資料NS-1-4  
 令和3年4月28日  
 日本原子力研究開発機構  
 NSRR管理課

質問No.3

○技術基準規則第38条関連

カプセル設計用最大圧力線図(UO<sub>2</sub>又は(PuO<sub>2</sub>-UO<sub>2</sub>))  
(原子炉設置変更許可申請書添付書類八第10.1.2.1図)

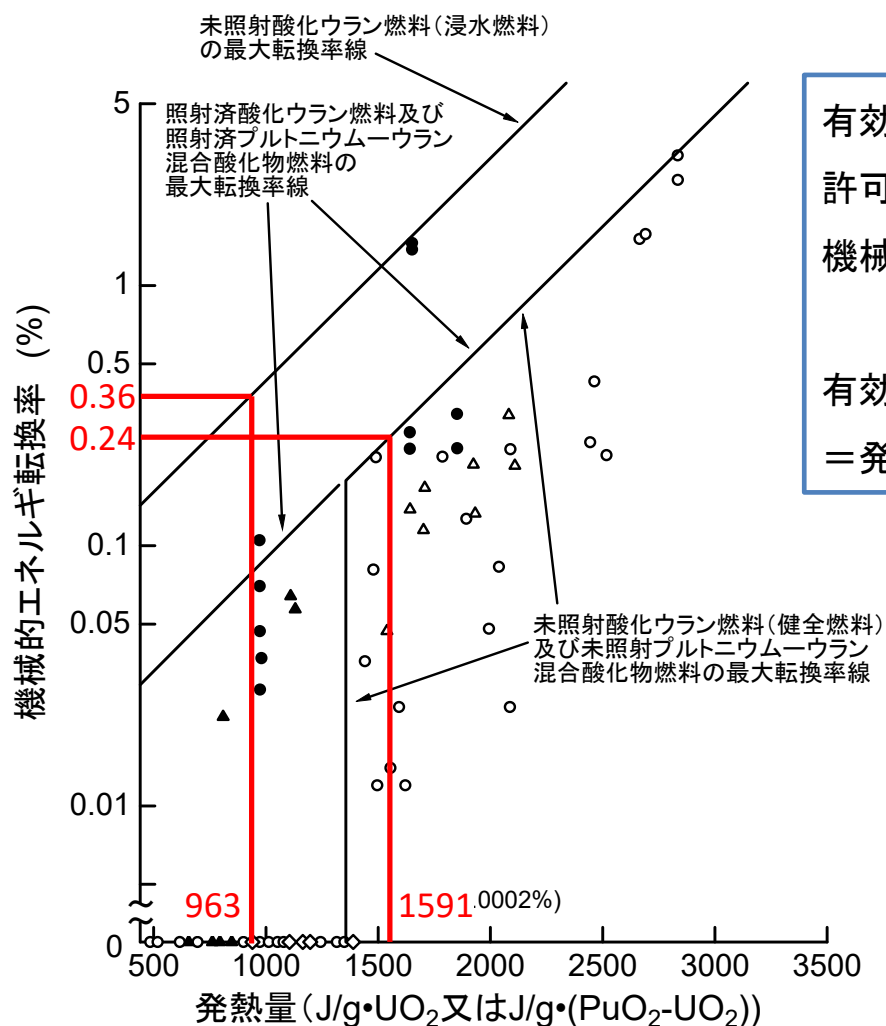
許可に記載された線図を用いて設計を行っているその考え方を説明すること。

カプセルの設計に当たっては、米国のSPERT実験\*及びNSRRにおける模擬実験の結果を基に作成した原子炉設置変更許可申請書の線図を用いて行ってきた。

SPERT実験では、NSRRと同種の水カプセル実験を行っており、この実験から、衝撃圧力と水撃力が発生することが確認されていた。

したがって、照射カプセルの設計においてはNSRR設置当初よりこれら2種類の荷重を考慮して行っている。これらの荷重は試験燃料の重量及び試験燃料あたりに与えられる単位重量当たりの熱負荷量(J/g·UO<sub>2</sub>)から求められることが分かっているので、最大実験条件をこの2つの量で規定し、これらから計算される最大の衝撃圧力と水撃力に基づいてカプセル各部に作用する圧力を求め、各部の寸法、形状を決定している。

カプセル設計用最大転換率線図(UO<sub>2</sub> 又は(PuO<sub>2</sub> - UO<sub>2</sub>))  
(原子炉設置変更許可申請書添付書類八第10.1.2.2図)

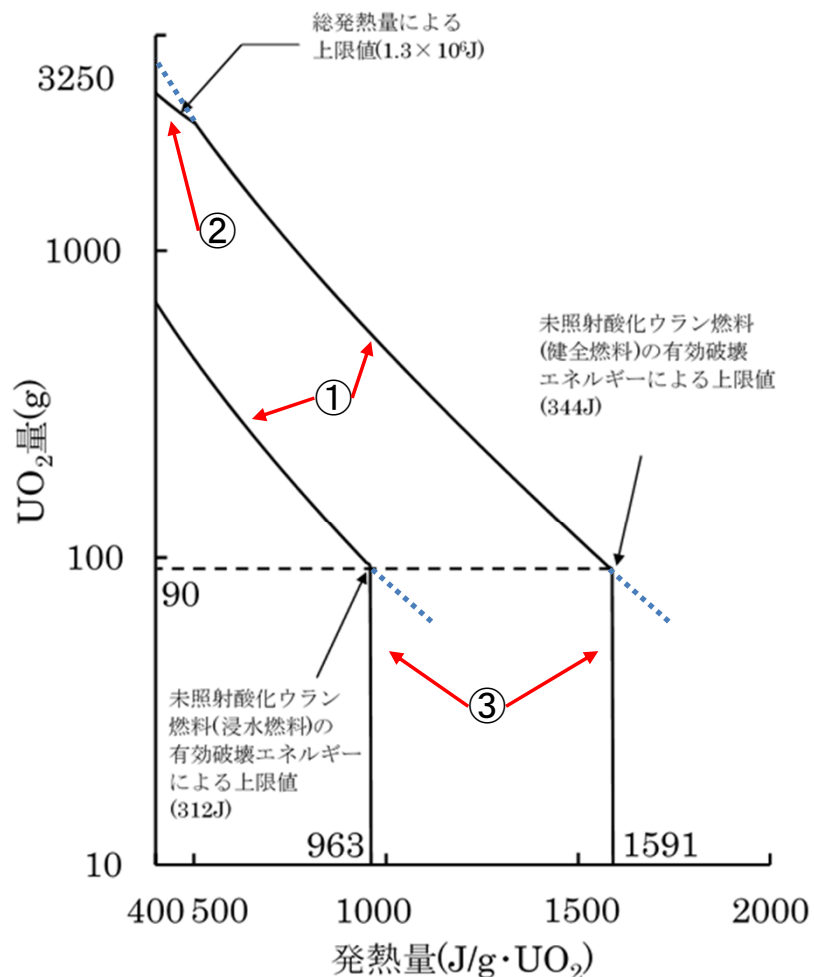
そのうえで、設工認書第4-1図(有効破壊エネルギーの線図)の作成の仕方を説明すること。

有効破壊エネルギーは、最大実験条件の発熱量及び燃料重量並びに許可書に記載されているカプセル設計用最大転換率線図から求めた機械的エネルギー転換率を用いて算出する。

有効破壊エネルギー(J)

$$= \text{発熱量 (J/g} \cdot \text{UO}_2) \times \text{燃料重量 (g} \cdot \text{UO}_2) \times \text{機械的エネルギー転換率 (\%)}$$

有効破壊エネルギー	健全燃料: 344J (82.2cal)
	浸水燃料: 312J (74.6cal)
